柏崎刈羽原子力発電所 6 号炉及び 7 号炉

敷地内の断層に関するコメント回答

平成 27 年 6 月 26 日

東京電力株式会社

## 旧青山農場地点の断層の形態

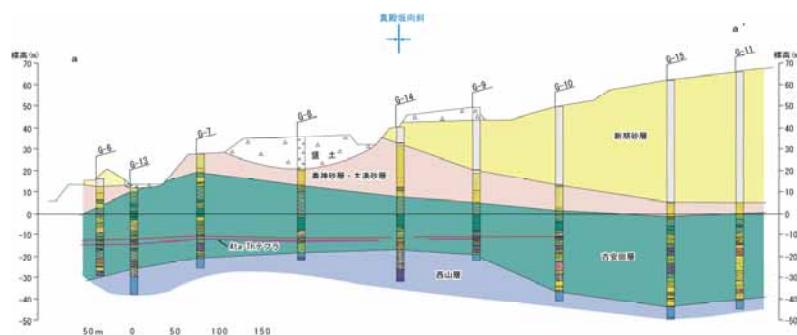
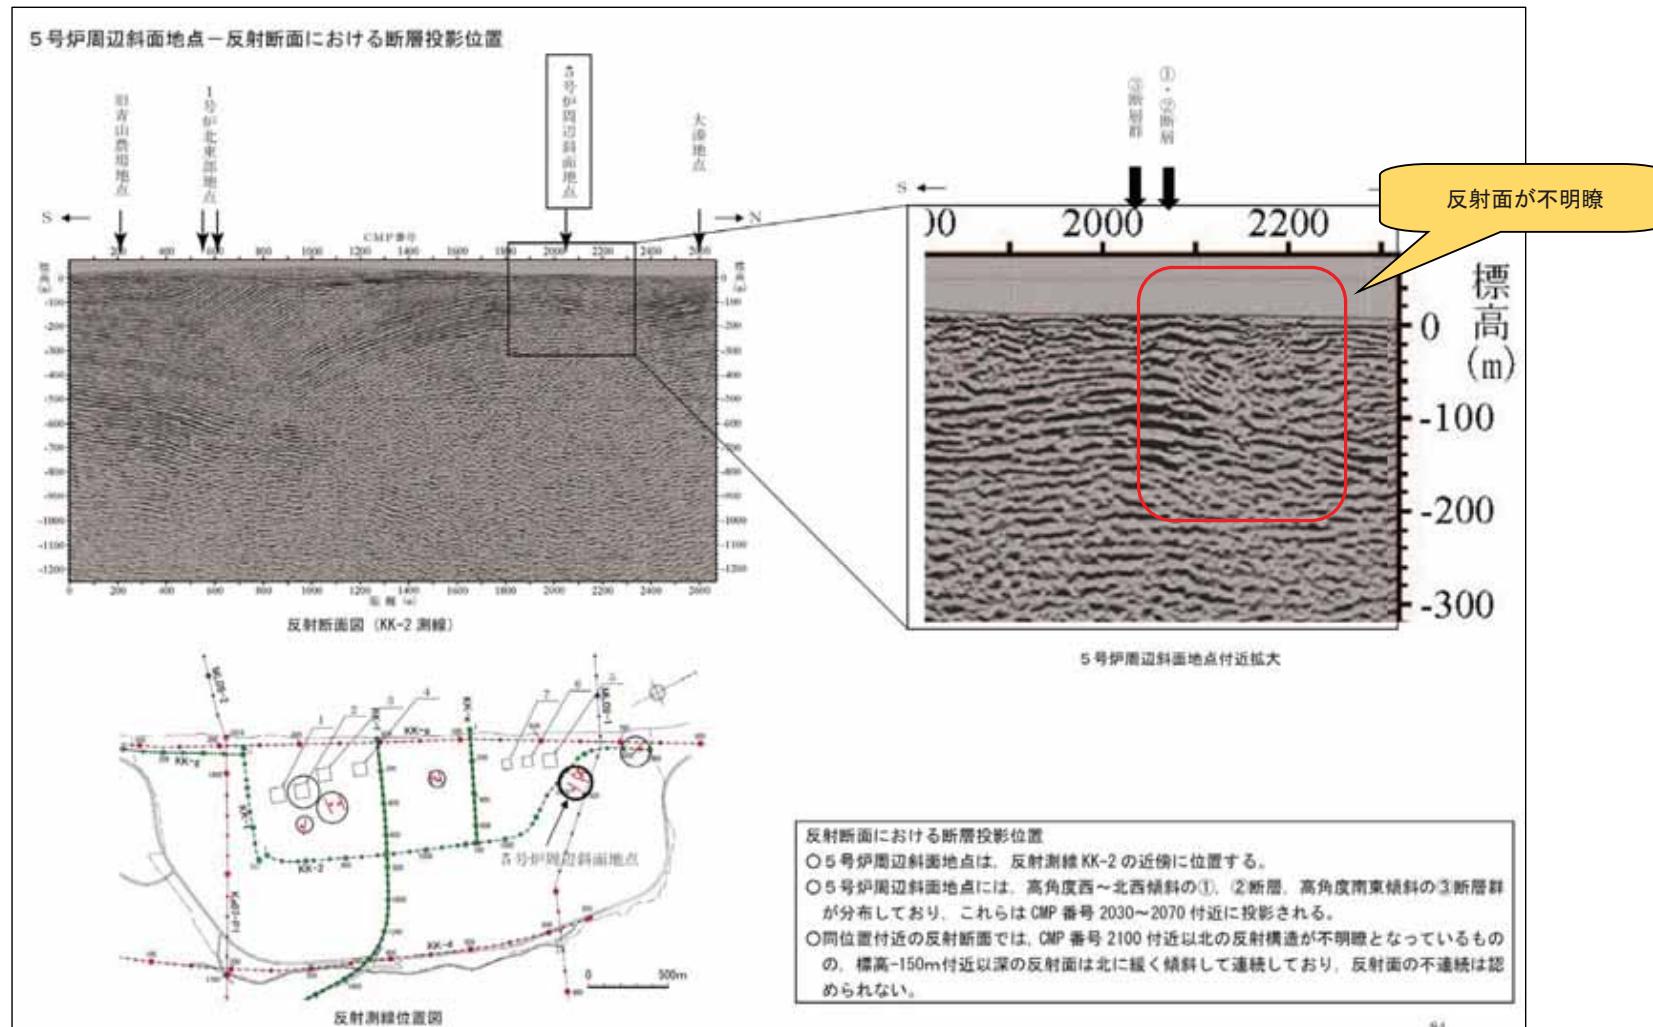
コメント	指摘時期	対応
旧青山農場地点の断層の形態について説明すること。	H27.5.22審査会合	詳細説明資料を作成

- 1号炉北東部法面（法面5）南端部には、古安田層及び大湊砂層を切る南落ちの断層（A断層）が分布している。鉛直変位量は大湊砂層基底面を基準として13m程度以上である。この断層は円弧状を呈し標高13m付近では低角度となっている。
- 旧青山農場地点の露頭においては、番神砂層・大湊砂層中に北西-南東走向、南西傾斜及び同走向北東傾斜の小断層が分布している。また、番神砂層・大湊砂層は北西-南東走向で最大30°程度北東に傾斜している。これらの小断層分布及び地層の傾斜から、本露頭の北東側に北西-南東走向で南西落ちの円弧状すべり面の存在が推定される。
- 1号炉北東部法面と旧青山農場地点露頭の中間に位置するNo. 83~No. 117孔断面においては、No. 100孔とNo. 109孔間に番神砂層・大湊砂層基底面に約13mの南落ちの高度差が認められるものの、ボーリングNo. 100孔においては明瞭な断層・破碎部は確認されていない。
- 以上のことから、1号炉北東部法面5の南端付近から、No. 109孔の南、さらに、旧青山農場地点の露頭近傍を通る南落ちの円弧状すべり面が分布すると推定され、旧青山農場における番神砂層・大湊砂層の北東への傾斜はこの地すべりによって生じたものと判断される。
- なお、旧青山農場地点の北東に位置する真殿坂向斜を挟む断面においては、古安田層に挟在する阿多鳥浜（Ata-Th）テフラが水平に分布しており、褶曲運動の影響は認められない。

## 反射断面(KK-2測線)の不鮮明区間の地質構造

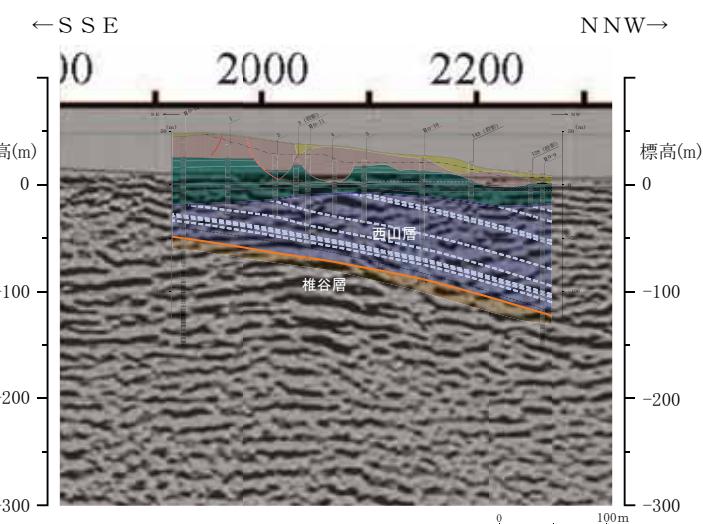
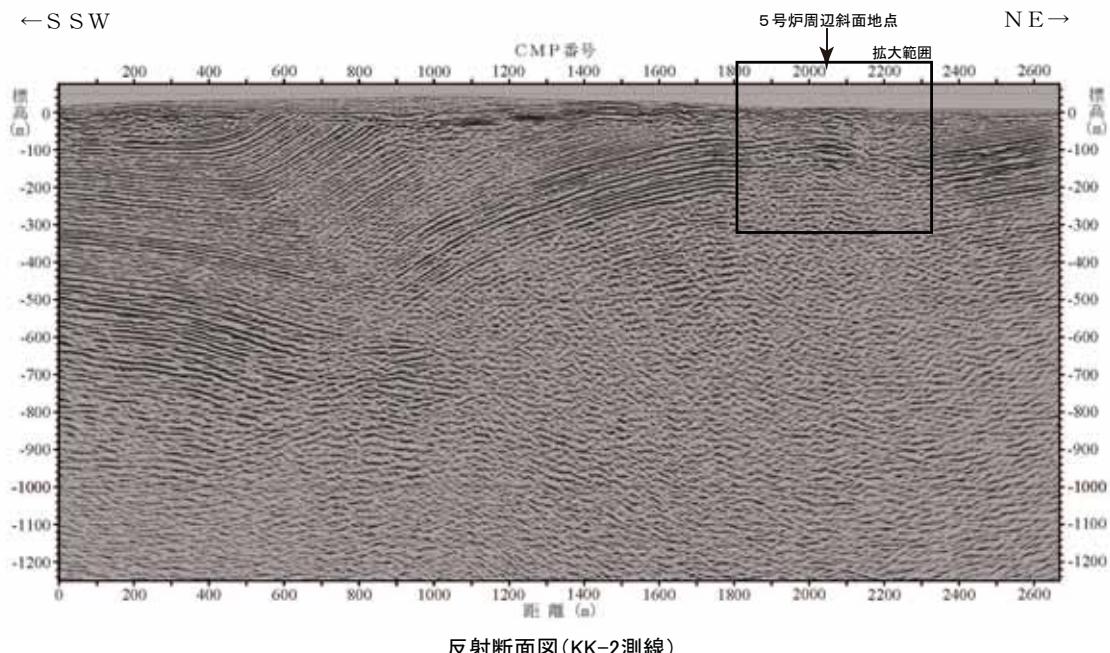
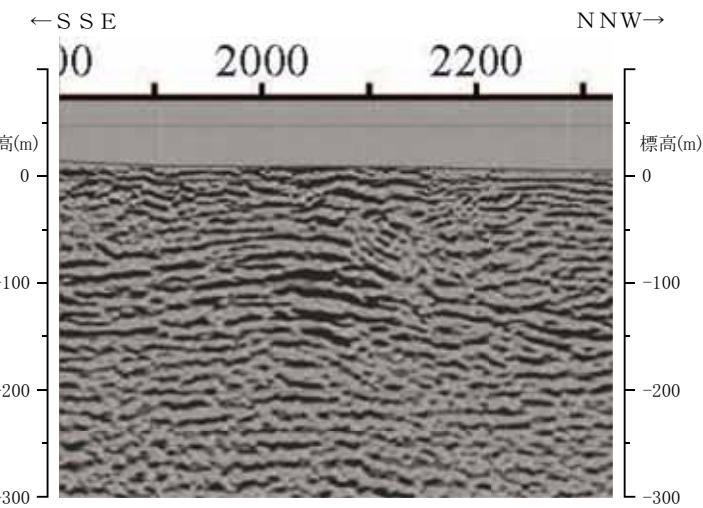
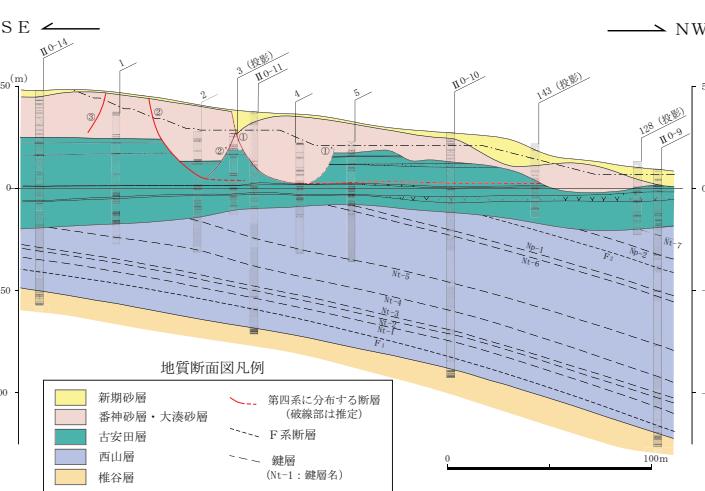
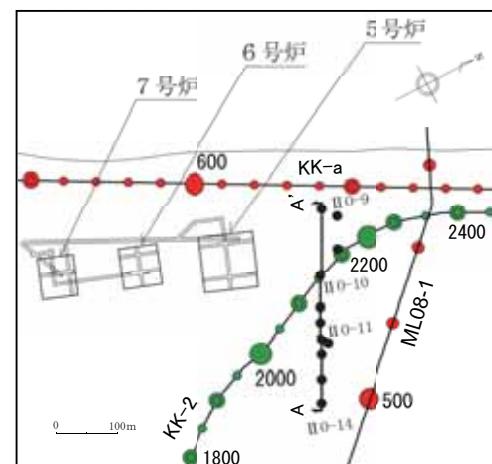
コメント	指摘時期	対応
KK-2測線で反射面が不鮮明に見える区間について、5号法面付近のボーリングデータを示して説明を補強すること。	H27.5.22審査会合	既存のボーリングデータを加え詳細説明資料を作成

OKK-2反射断面では、CMP番号2100付近以北の反射面構造が不明瞭となっているため、5号周辺斜面付近のボーリングデータによる地質構造によって補完した。  
○地質断面図はKK-2測線と斜交するものの、反射面構造が不明瞭となっているCMP番号1900～2250付近にかけて、椎谷層上限及び西山層中の鍵層は、N NW～NW方向に緩く傾斜し褶曲構造と調和的に分布しており、断層構造は推定されない。

## 旧青山地点における第四系断層に関する評価

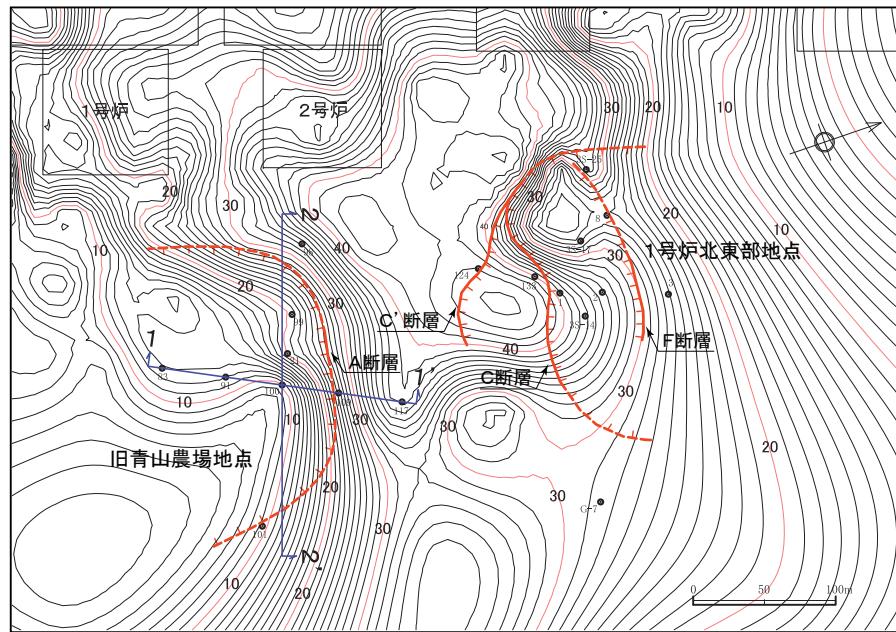
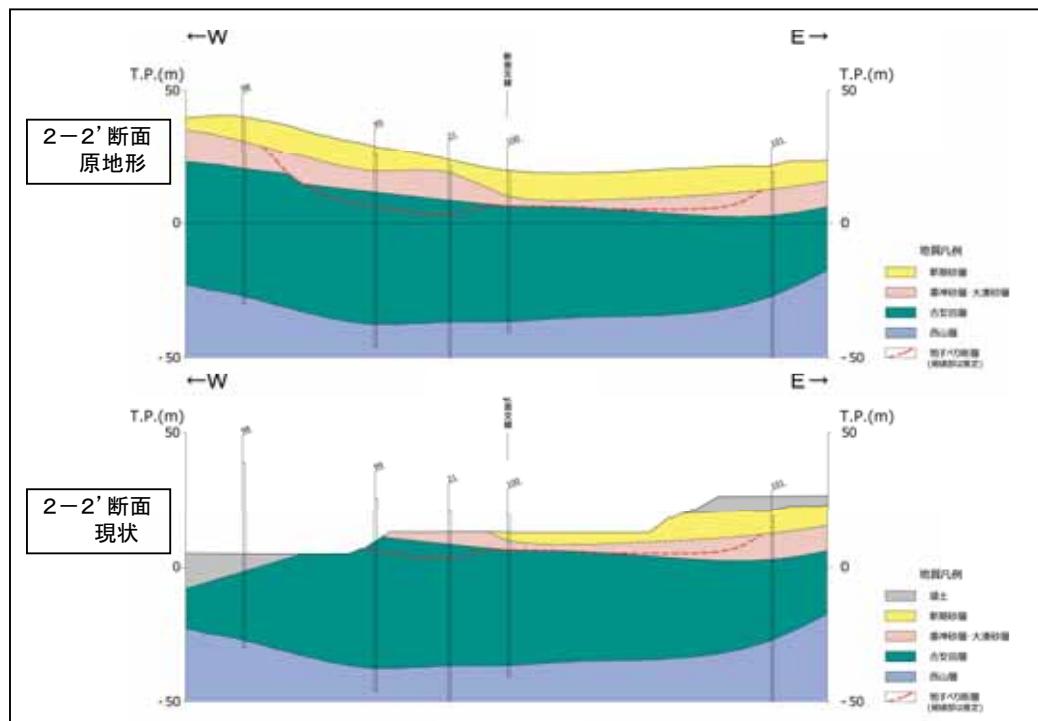
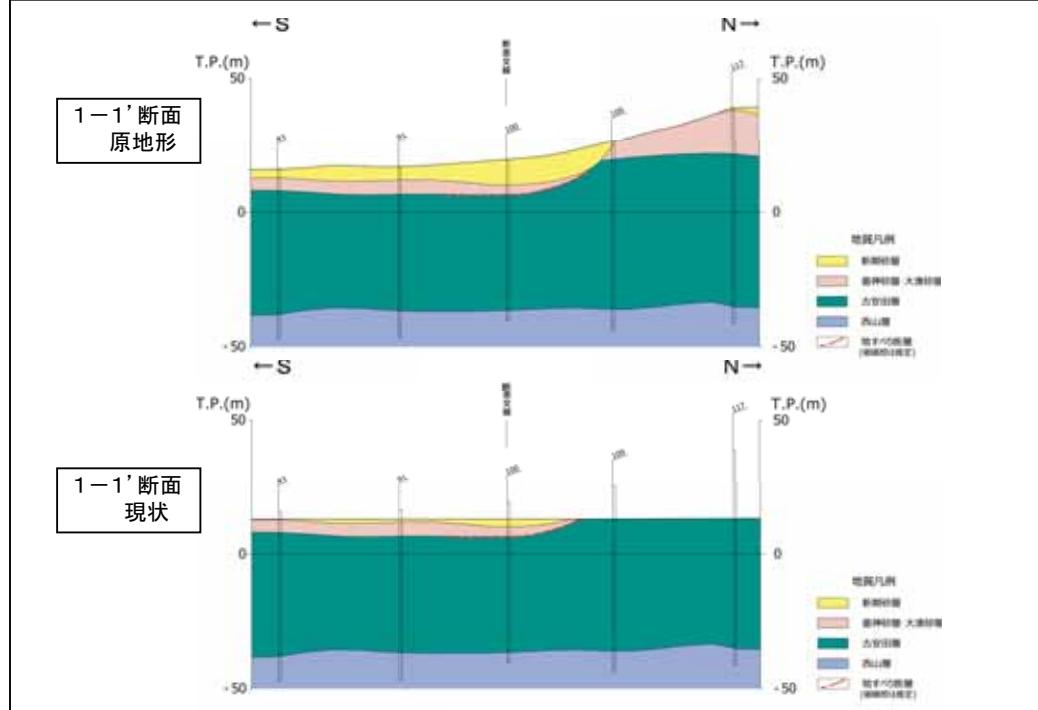
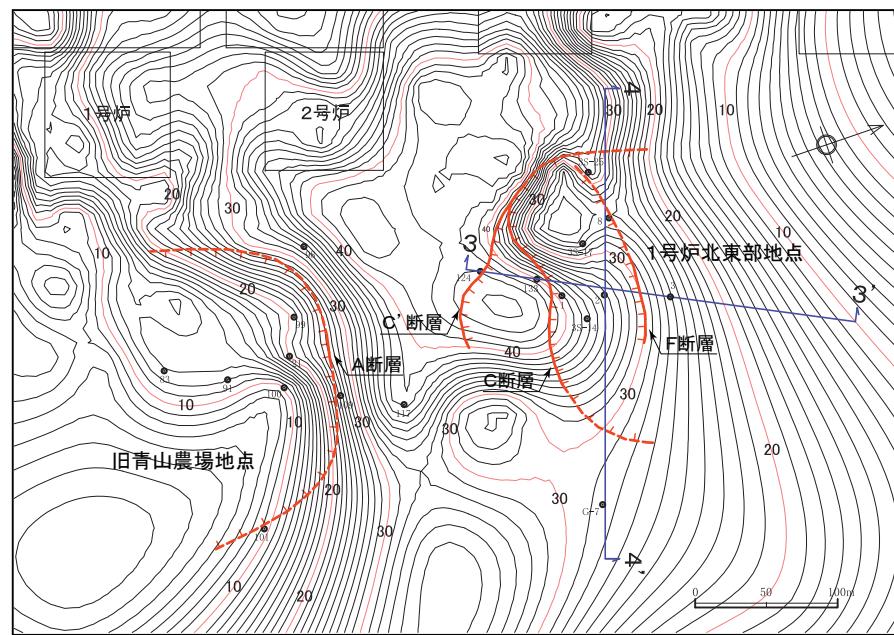
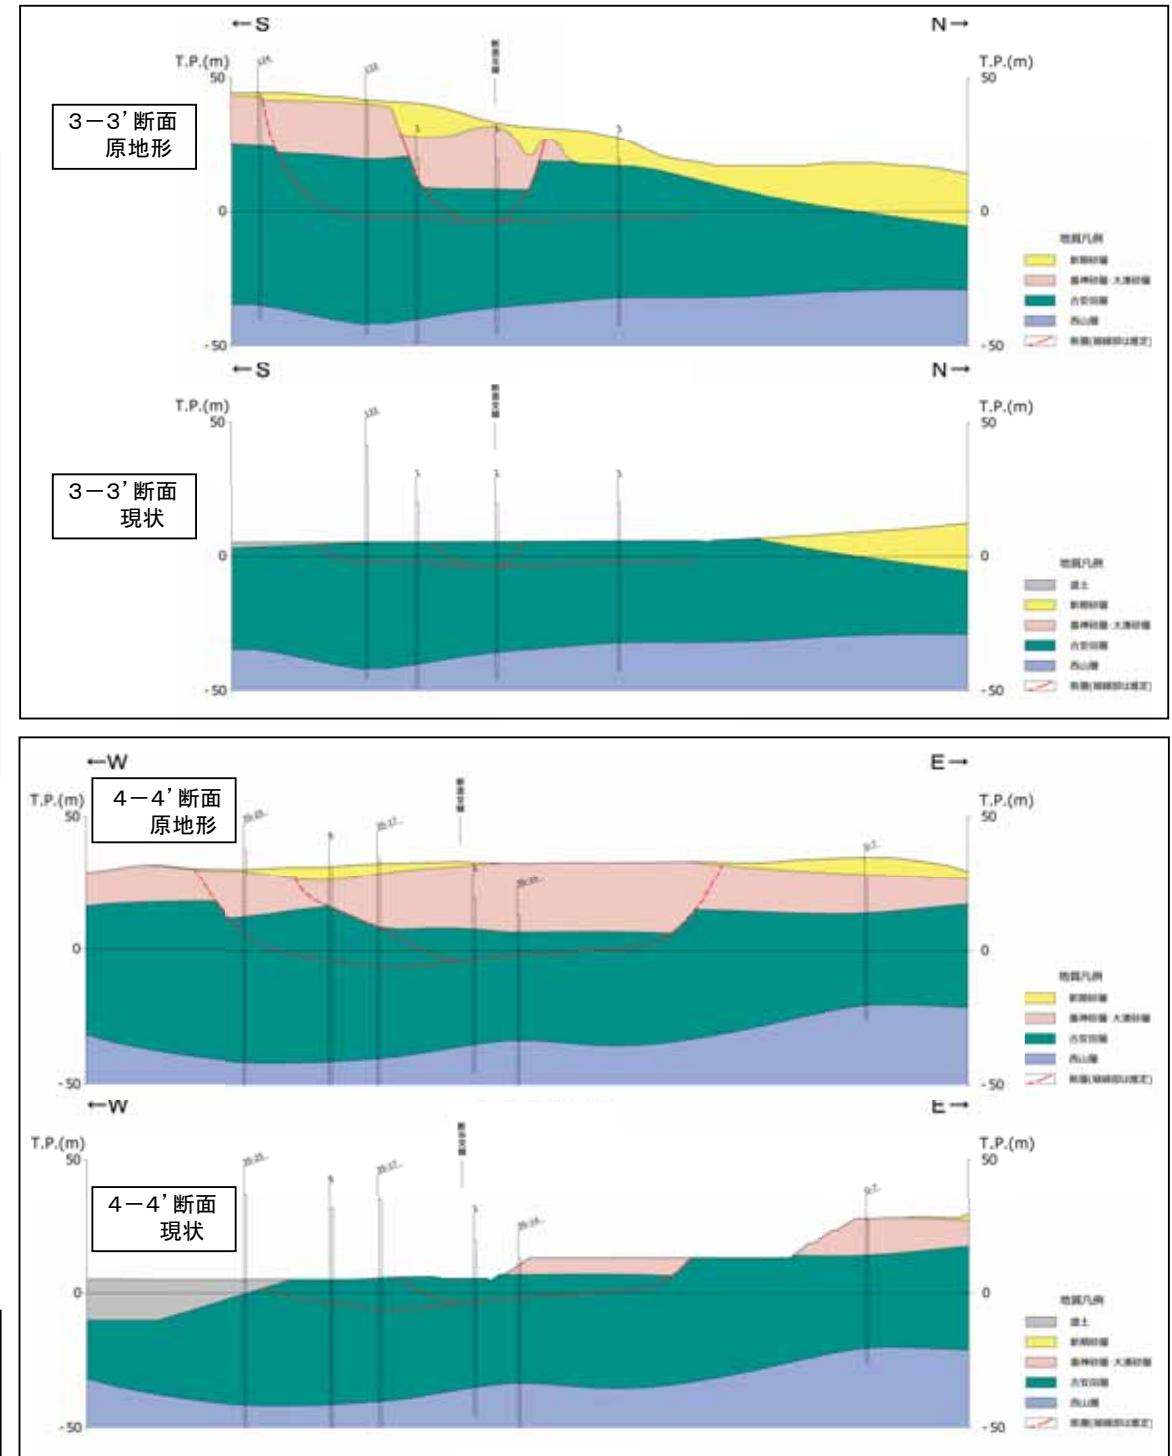
コメント	指摘時期	対応
重要施設と断層の位置関係がわかるような図を示し、6・7号炉申請という観点から整理すること。	H27. 6. 8ヒアリング	詳細説明資料を作成

○旧青山農場地点で推定される地すべり性の断層は、番神砂層・大湊砂層の上限面の形状から  
南に開いた馬蹄形の分布が推定される。  
○現状では、地すべりの原因となったことが推定される北側の番神砂層・大湊砂層の高まりが  
取り去られていることから、同様の地すべりを再び発生させることはないと判断される。

○ 1号炉北東部地点で推定される地すべり性の断層は、番神砂層・大湊砂層の上限面の形状から、主に北に開いた馬蹄形のC断層とそれから分岐したC'断層及びそれらと逆方向に傾斜するF断層からなると推定される。  
○ 現状では、地すべりの原因となったことが推定される北側の番神砂層・大湊砂層の高まりが取り去られていることから、同様の地すべりを再び発生させることはないと判断される。
